Dotyczy: uzgodnienie projektowanej przebudowy muru oporowego przy ul. Wiejskiej dz. nr 447 w Bluszczowie (TD/OGL/OMD/UB/AE/3702/2019)

WARUNKI TECHNICZNE USUNIĘCIA KOLIZJI SIECI ELEKTROENERGETYCZNEJ

W odpowiedzi na pismo z dnia 24 lutego 2020 r. niniejszym uzgadniam dokumentację projektową przebudowy układu komunikacyjnego i budowy muru oporowego przy Szkole Podstawowej w Bluszczowie, wg załączonych i opieczetowanych map oraz w odniesieniu do pasa drogowego drogi powiatowej nr 5056S ul. Wiejskiej w Bluszczowie.

TYTUŁ OPACOWANIA:
PRZEBUDOWA UKŁADU KOMUNIKACYJNEGO ORAZ
MURÓW OPOROWYCH PRZY SP W BLUSZCZOWIE

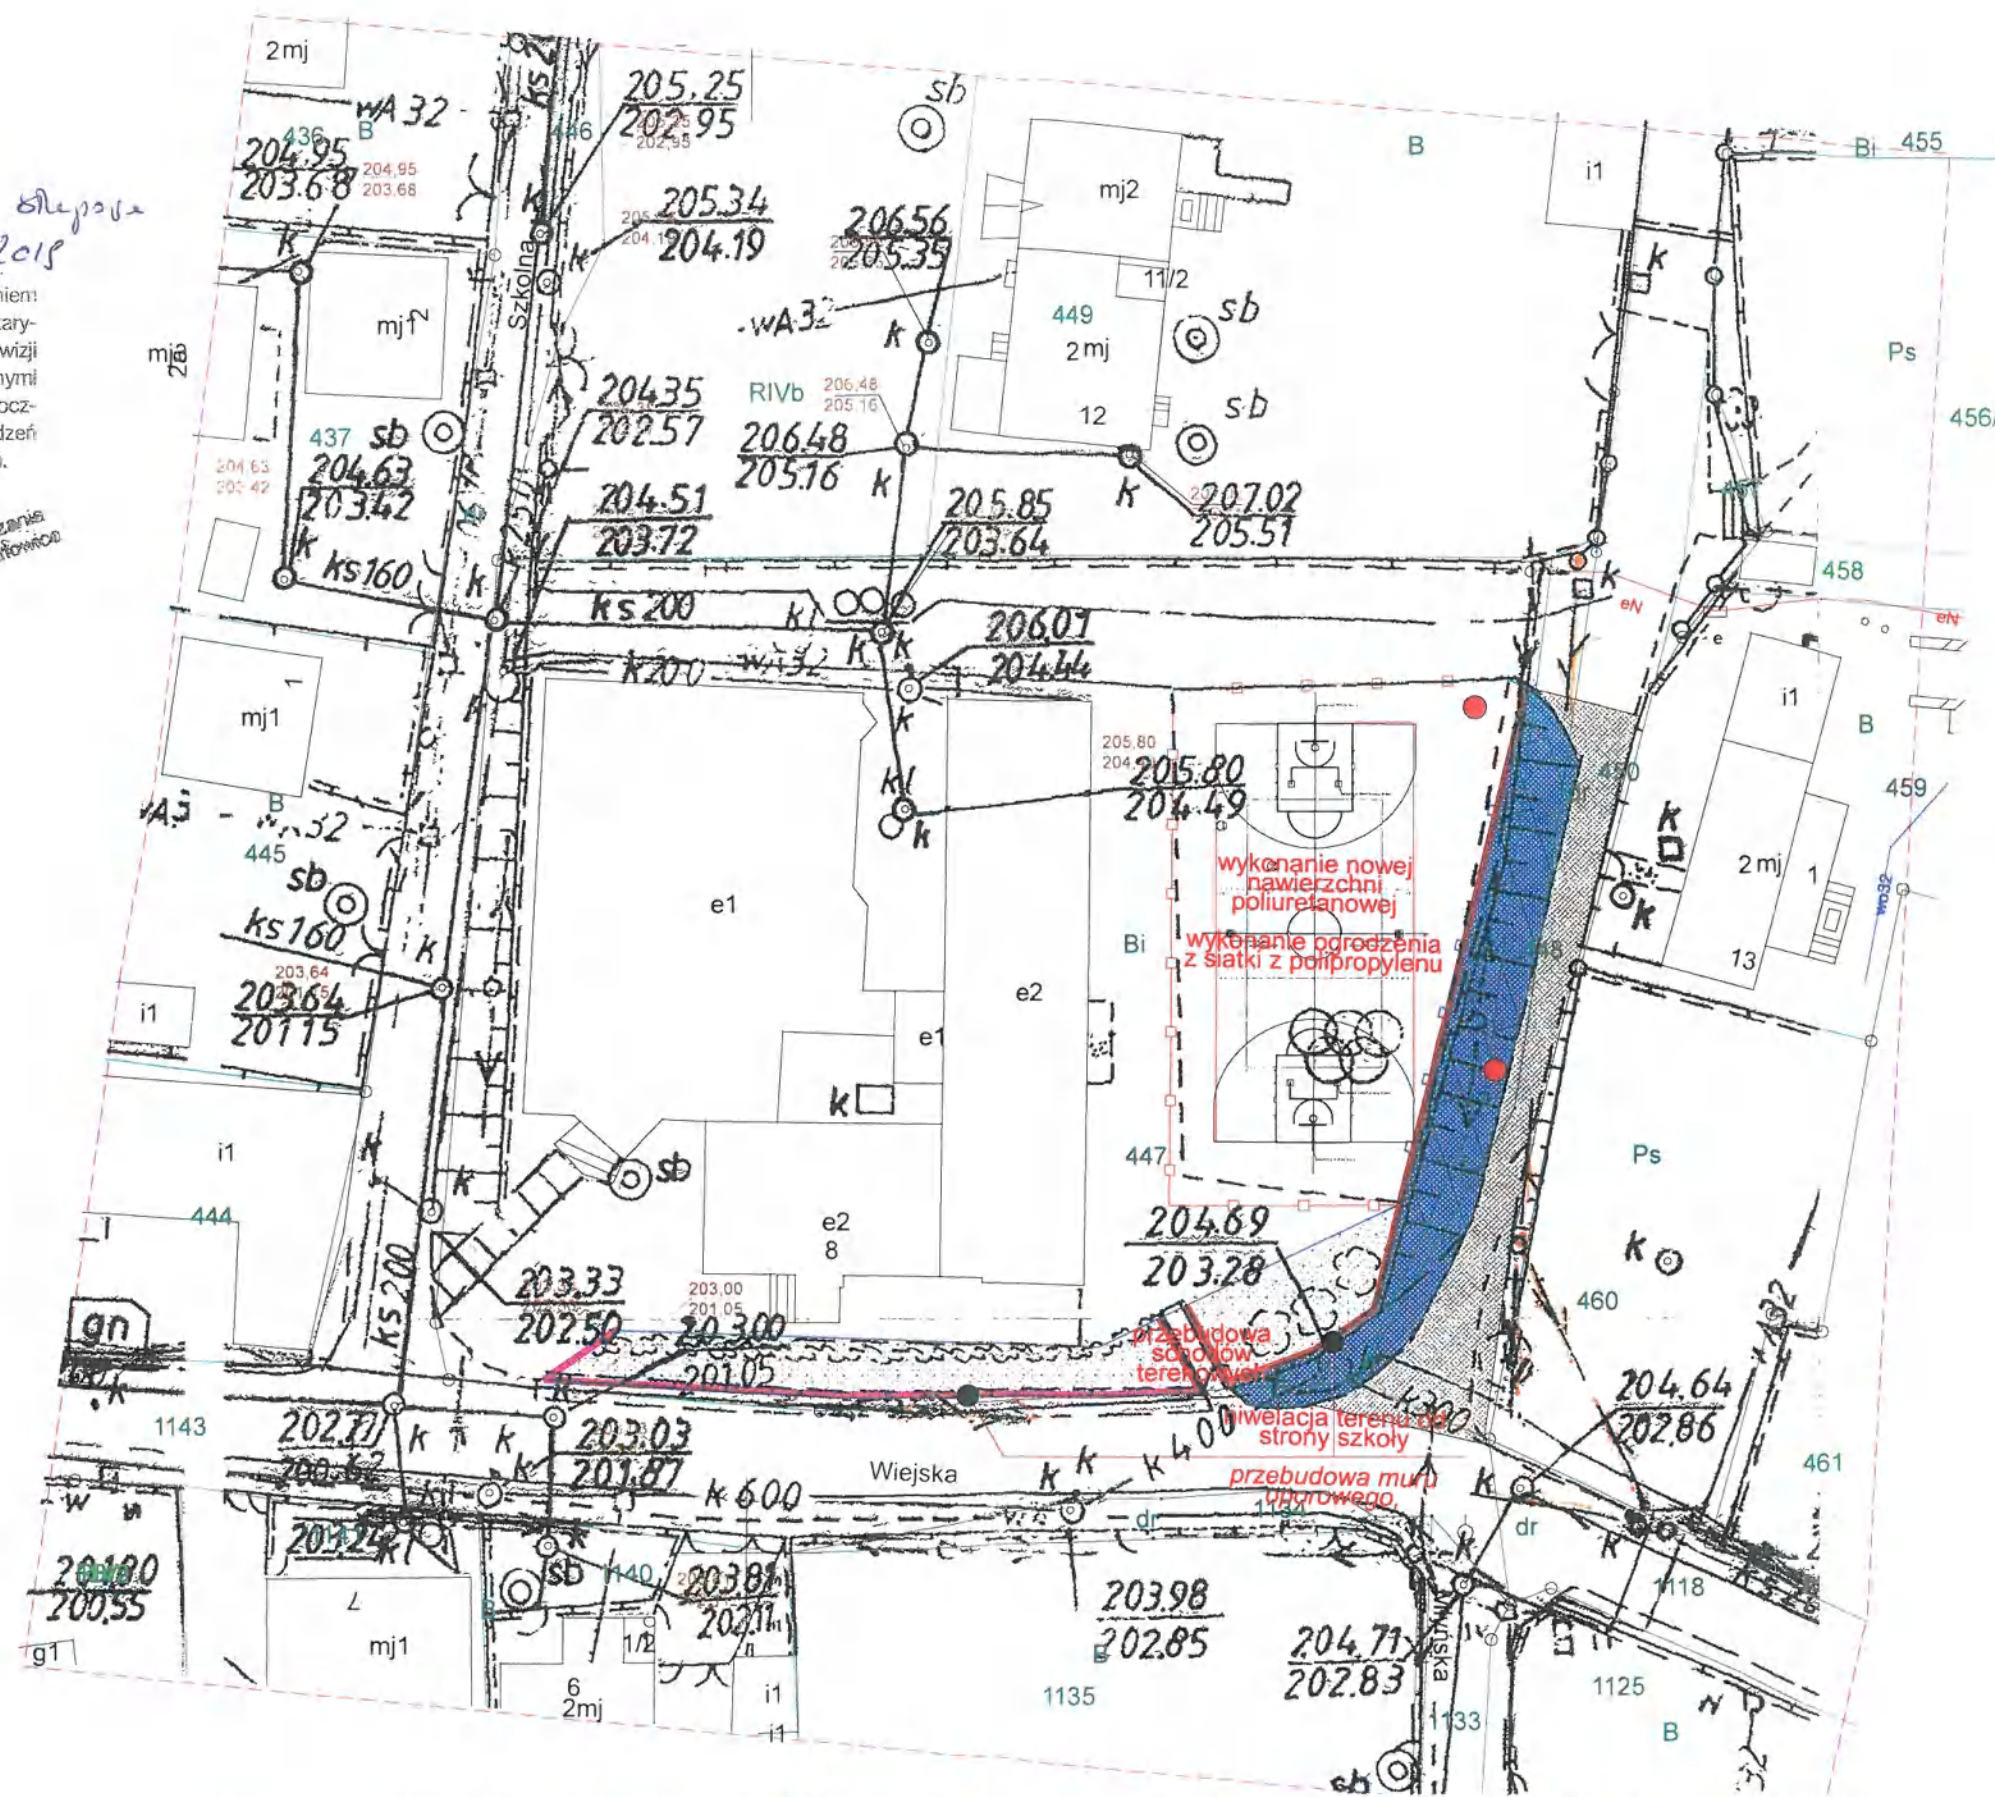
Odpowiadając na pismo z dnia 07.11.2019 informujemy, że zachodzi kolizja projektowanej inwestycji z naszymi urządzeniami.

Na załączonych planach naniesiono orientacyjne przebiegi kabli nN wraz z klauzulami informacyjnymi umieszczonymi na odwrocie map, do których należy się bezwzględnie stosować.

Istniejące na wskazanym terenie linie napowietrzne nN należy zinwentaryzować we własnym zakresie. Wszelkie zbliżenia i skrzyżowania projektowanej inwestycji z naszymi urządzeniami należy wykonać zgodnie z przepisami i normami BHP i PBUE.

Dokładne położenie naniesionych kabli (w miejscach kolizji) należy ustalić za pomocą przekopów kontrolnych, wykonanych ręcznie (bez użycia sprzętu mechanicznego). Odpowiedzialność za stosowanie bezpiecznych metod pracy, oraz ewentualne uszkodzenia naszych urządzeń ponosi kierujący pracami tj. osoba z uprawnieniami do robót elektrycznych, względnie kierownik budowy lub właściciel obiektu.

Załącznik:

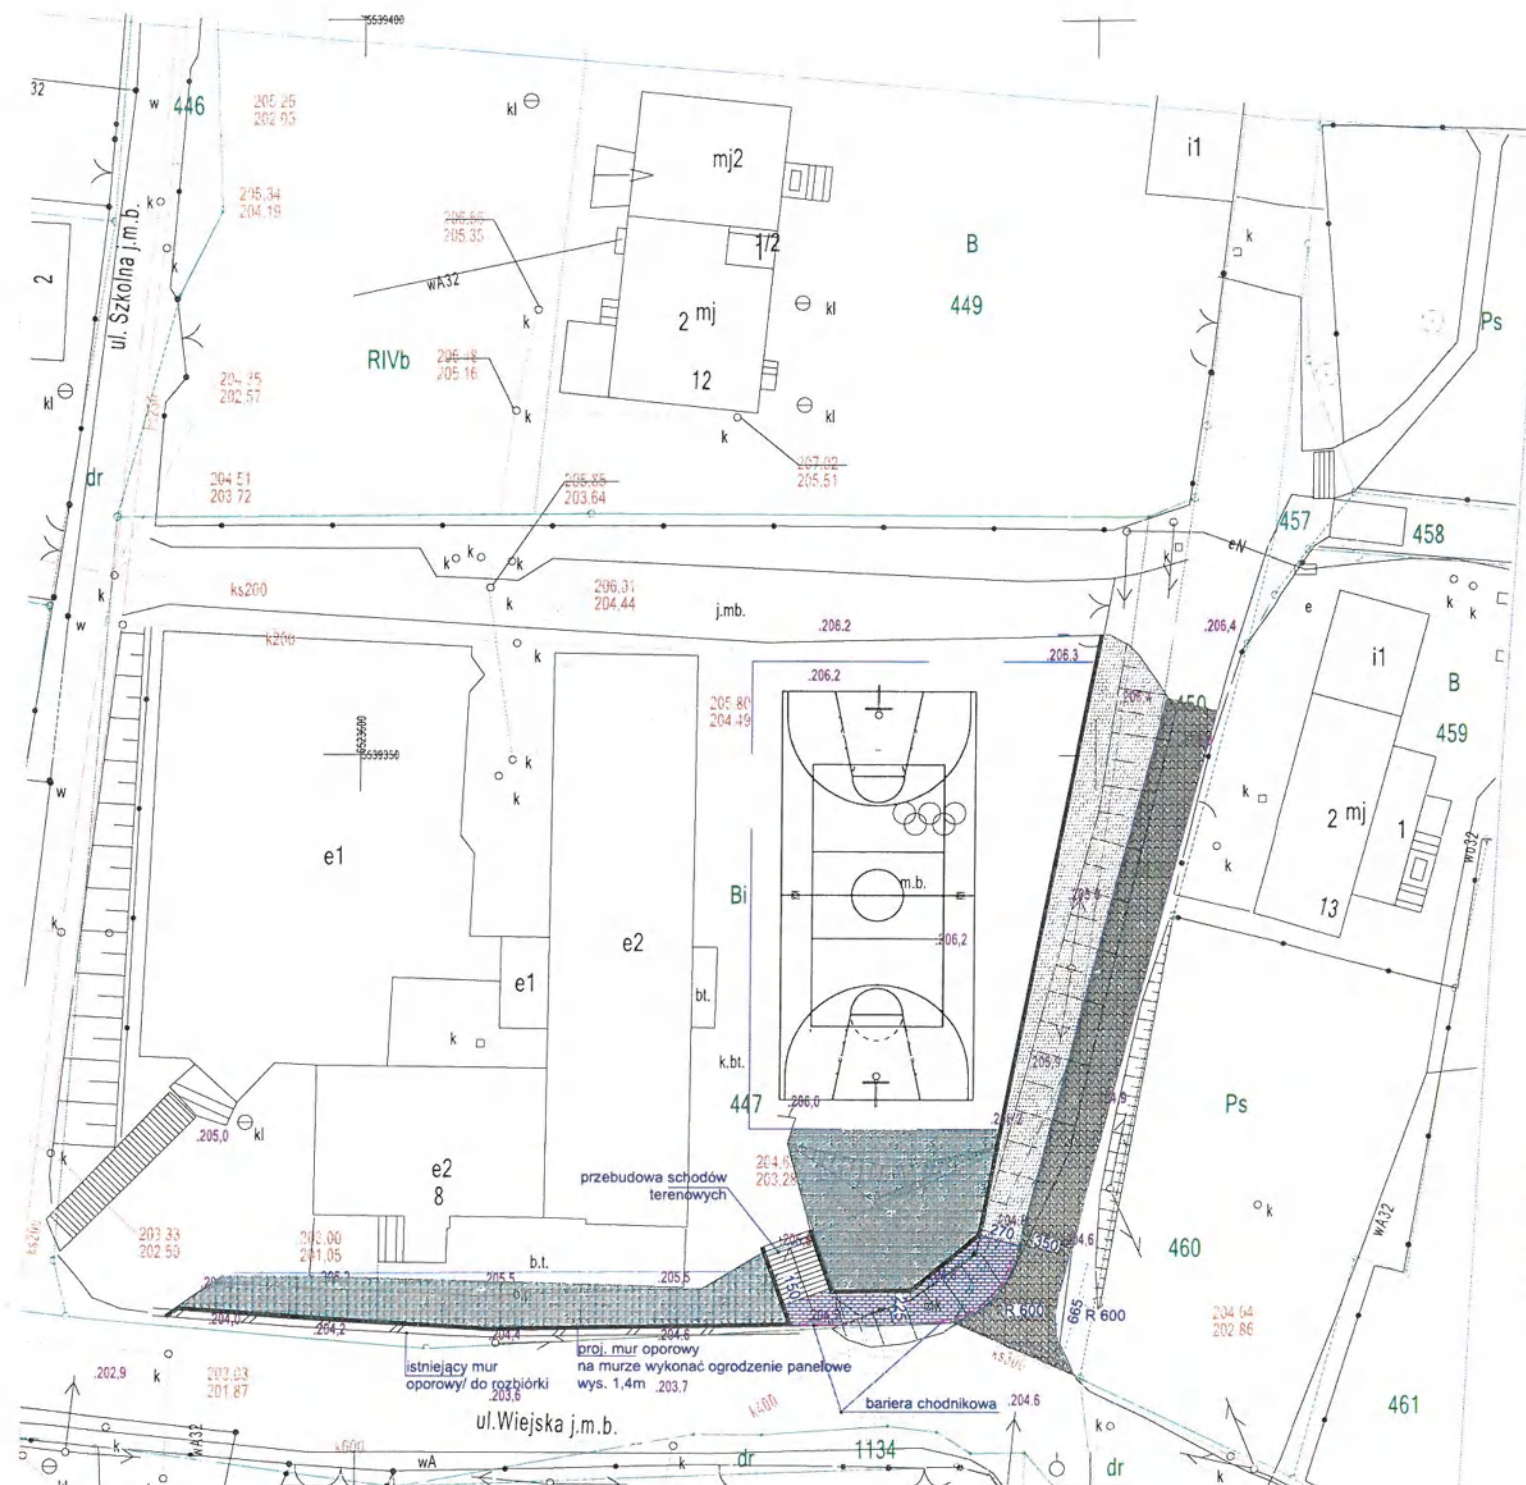
na przebudowę muru oporowego na działce o numerze ewidencyjnym 447 przy drodze powiatowej nr 5056S ul. Wiejskiej w Bluszczowie (działka o numerze ewidencyjnym 1143), wg załączonej i opieczetowanej mapy,

- 1) przebudowywany mur oporowy należy usytuować w odległości co najmniej 1,0 m od krawędzi jezdni drogi powiatowej,
- 2) inwestor ani jego następcy prawni nie będą wnosili roszczeń o odszkodowanie związane z uciążliwościami wynikającymi z ruchu pojazdów odbywającego się drogą powiatową,

- 3) należy uzgodnić z zarządcą drogi powiatowej dokumentację projektową przebudowy muru oporowego oraz dokumentację projektową przebudowy schodów terenowych,

- 4) należy uzgodnić z zarządcą drogi powiatowej oraz z Starostą Wodzisławskim – Wydziałem Komunikacji i Transportu geometrię przebudowy skrzyżowania drogi gminnej z drogą powiatową,
